Mission régionale d'autorité environnementale

AVIS DÉLIBÉRÉ

SUR LE PROJET DE DÉVIATION ROUTIÈRE NORD-EST DE SEICHES-SUR-LE-LOIR (49)

n° PDL-2022-6206

Figure 3: les variantes du contournement nord-est
(source : étude d'impact page 161)

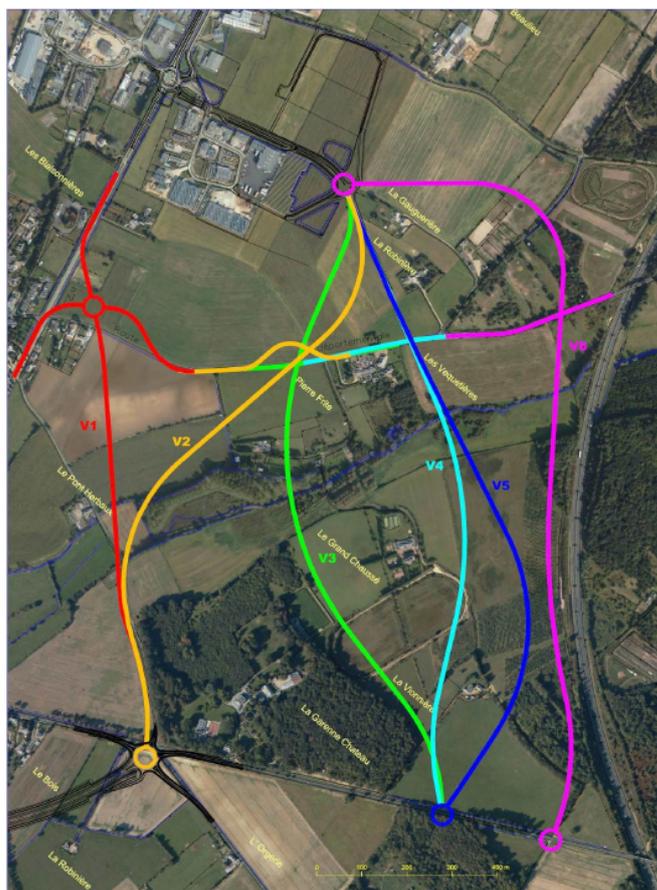
Le refus de la variante « 0 », « inadaptée au regard des critères de sécurité et d'ambiance urbaine » ne tient pas si l'on se place à l'échelle du seul contournement nord-est, comme le fait le dossier par ailleurs. En effet, dans ce cadre, il faut considérer comme acquise la réalisation de la déviation sud. Or, le dossier identifie des problèmes de fluidité du trafic aux heures de pointe au niveau des deux carrefours à feu entre la RD 323 et, respectivement, la RD 74 et la RD 766, dans le bourg de Seiches-sur-le-Loir, sans tenir compte, toutefois, de la

déviations sud dont la mise en service est pourtant annoncée fin 2021 ou courant 2022, selon les chapitres où elle est évoquée. Le caractère inacceptable de la situation actuelle des circulations dans le centre bourg doit ainsi être réinterrogé avec cette mise en service. En effet, l'absence d'examen à ce stade des volumes de trafic estimés après mise en service de la déviation sud ne permet pas d'objectiver la situation (ils seront affichés sur une carte dans l'analyse des incidences du projet sur le volet bruit sans analyse de la situation générée).

La MRAe observe par ailleurs que des alternatives consistant à l'aménagement sur place du réseau existant afin de limiter les incidences environnementales de cet aménagement n'ont pas été étudiées. Il s'agit par exemple du réaménagement de la route de Pont Herbaux permettant de lui conférer des caractéristiques compatibles avec la déviation du trafic envisagée.

La justification du projet, quant à elle, repose en premier lieu sur le rejet, a priori, de la variante « 0 ». Cette dernière n'est alors pas intégrée à l'analyse comparative multicritère.

Sur le volet trafic, l'analyse se limite à présenter une comparaison des temps de parcours théoriques sans analyser les gains en termes de trafics reportés depuis les RD 323, 74 et 766 dans le centre bourg vers le barreau nord-est du contournement. A noter que le temps de parcours de la situation actuelle apparaît inférieur à celui de la plupart des variantes étudiées. Seules les variantes 1 et 2 présentent un temps plus favorable mais en prenant en compte une vitesse de circulation sur la déviation de 90 km/h alors que cette dernière sera limitée à 70 km/h.

L'absence d'analyse de la diminution du volume de trafic dans le centre bourg liée à la seule déviation nord-est ne permet pas, en l'état, de justifier l'opération envisagée.

Pour mieux asseoir la justification du projet, la MRAe recommande de compléter l'analyse des variantes :

- **en comparant les variantes de la déviation nord-est du point de vue de l'apaisement des circulations dans le centre bourg ;**
- **en proposant une/des alternative(s) aux seules solutions en aménagement en site neuf pour la déviation nord-est basée(s) sur l'optimisation des infrastructures existantes.**
